改正 令和4年4月20日 原規規発第2204205号 原子力規制委員会決定

中深度処分の廃棄物埋設地に関する審査ガイドの一部改正について

中深度処分の廃棄物埋設地に関する審査ガイド（原規規発第2109292号）の一部を、別表により改正する。

別表 中深度処分の廃棄物埋設地に関する審査ガイド 新旧対照表

図 2.1-1 複数の埋設坑道から廃棄物埋設地が構成される場合のイメージ

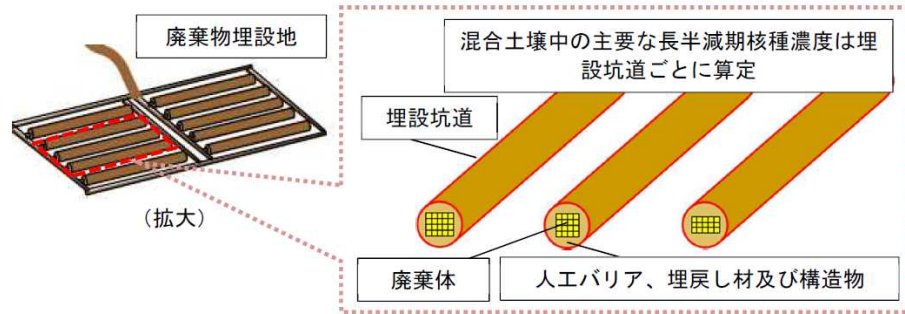
解釈第 12 条 8 一に規定する評価について、次に掲げるシナリオ（以下「廃棄物埋設地と公衆の接近を仮定したシナリオ」という。）を踏まえて廃棄物埋設地を構成する坑道（以下「埋設坑道」という。図 2.1-1 参照）ごとに行われていることを確認する。

- ・「放射性廃棄物、人工バリア、土砂その他の廃棄物埋設地に埋設され、又は設置された物が混合したもの」（以下「混合土壌」という。）について、廃棄物埋設地の構造及び設備を適切に考慮し、次のように設定されていること。
 - －混合土壌の設定は、埋設坑道ごとに行う。
 - －混合土壌の範囲は、混合土壌中の放射性物質の放射能濃度が著しく過小評価されないよう、廃棄物埋設地（即ち放射性廃棄物を埋設する、掘削された区域）に埋設され、又は設置された物のみを考慮。
 - －混合土壌の重量は、廃棄物埋設地の構成物である、埋設される廃棄体、人工バリア、埋戻し材及び埋設坑道の外縁を構成する支保工等の構造物の重量の総和を設定。
 - －混合土壌中において放射性物質は均一に分布し、保守的に 10 万年間は埋設坑道の外への漏出はないものと仮定。

図 2.1-2 混合土壌上での居住等による被ばく状況

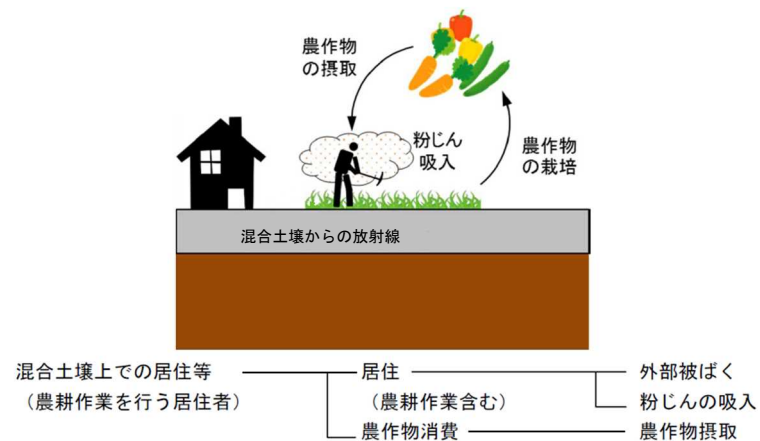
- ・公衆の被ばくに係る評価方法について、以下の点を踏まえて設定されていること。
- 評価の対象とする公衆は、混合土壌上の家屋等に居住し、その居住者が屋外にいる間に客土を用いない混合土壌に含まれる放射性物質から受ける外部被ばくに加え、その居住者が混合土壌上での農耕作業における粉じん吸入及び農作物の摂取による内部被ばくを仮定（図 2.1-2 参照）。
- 廃棄物埋設地の設計に依存しない線量換算係数等のパラメータについては、自然事象シナリオ（解釈第 12 条 8 ニイ）の評価において使用するパラメータを準用し設定。

図 2.2-2 ボーリングシナリオにおける被ばく経路のイメージ

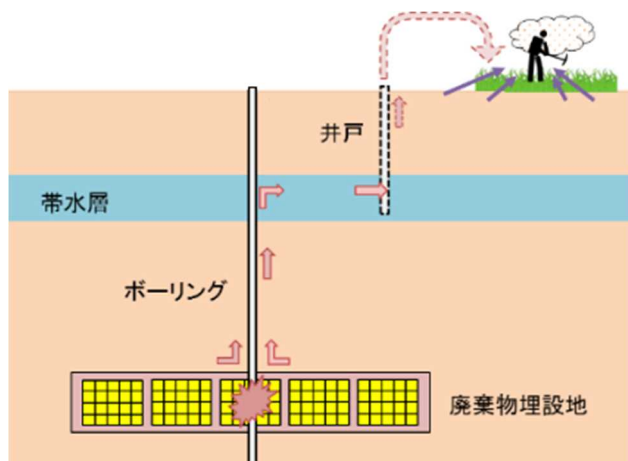
－地下水流動経路を介して損傷区画から放射性物質が移動した帯水層への井戸掘削が行われることを仮定し、井戸水利用により公衆が被ばくすることを仮定（図 2.2-2 参照）。

一井戸の取水量及びその利用方法は、廃棄物埋設地の敷地周辺の地域に存在する井戸の取水量及びその利用方法を参考に設定。

中深度処分施設のイメージ

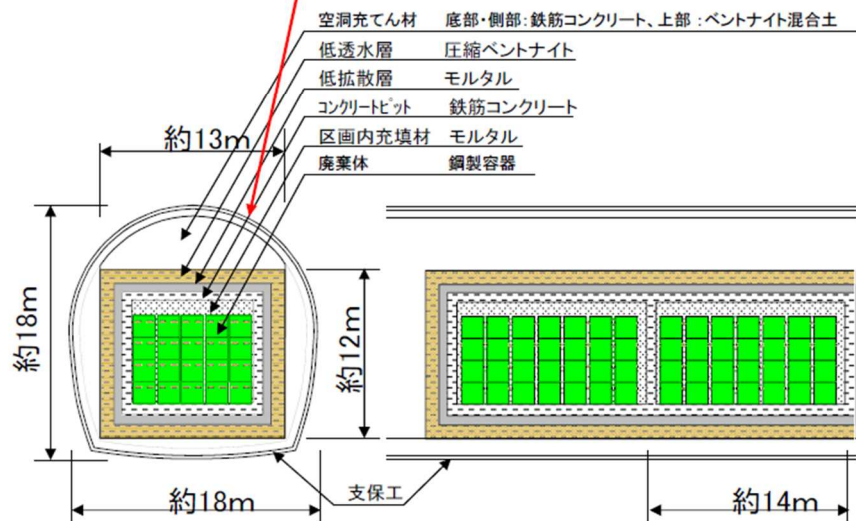
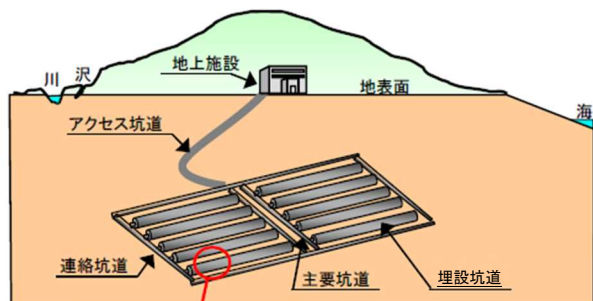
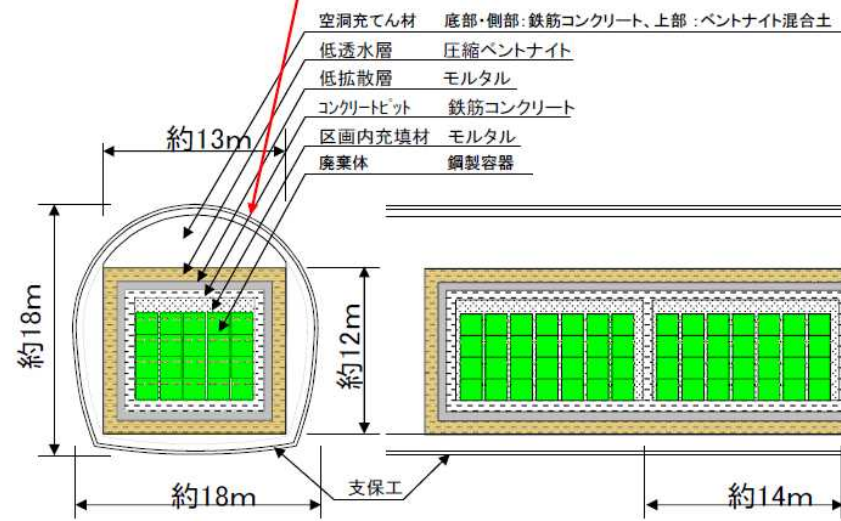
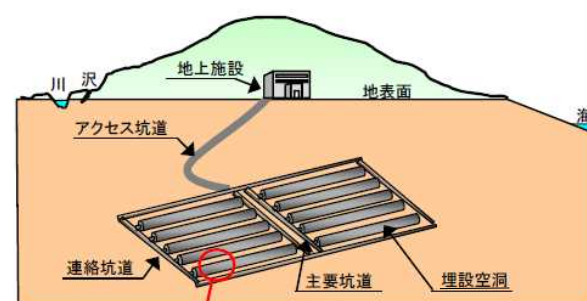
- 下図のように、一つの廃棄物埋設施設において複数の埋設坑道が存在する場合があります。

- 当該区域は下図における「埋設空洞」に該当し、下図のように、一つの廃棄物埋設施設において複数の「埋設空洞」が存在する場合があります。
